Record of Review

Project title	Groningen Earthquakes - Structural Upgrading	Job number	229746_34
Client	Nederlandse Aardolie Maatschappij bv	File reference	229746_034.0_NOT1023
Reviewer	5.1.2e	Date of review	12 Januari 2015
Checker	5.1.2e	Revision	A.05
Approval for issue	5.1.2e	Status	Issue

Title Topsportzorgcentrum Corpus den Hoorn

Rapport : **Ontwerpkeuzes aardbevingsbestendig ontwerp**

Overzicht met nieuwe posities windverbanden.

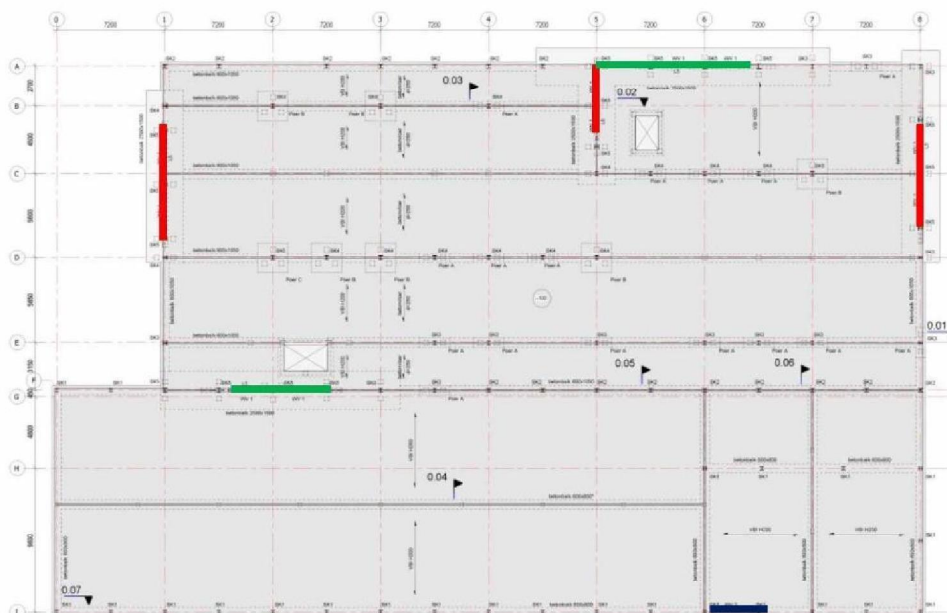
Graag onderbouwing geven in hoeverre een ductiel betonnen stabiliteitssysteem, zoals raamwerken of portalen, met specifieke detaillering haalbaar is. Heeft ook relatie met opmerkingen op hoofdstuk 6.9

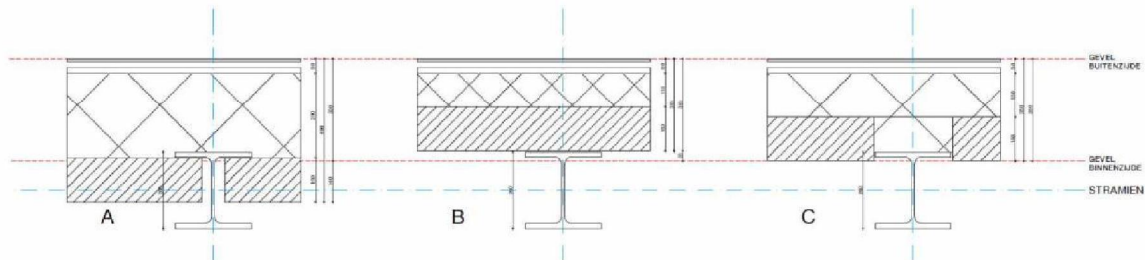
Dit uitgangspunt leidt mogelijk niet tot de meest economische oplossing. Graag een vergelijking presenteren van de kosten van een vermindering in m2 versus de minderkosten van een dikker gevelpakket.

Is er gekeken naar het onstructief gebruiken van deze extra kolommen als optimalisatie?
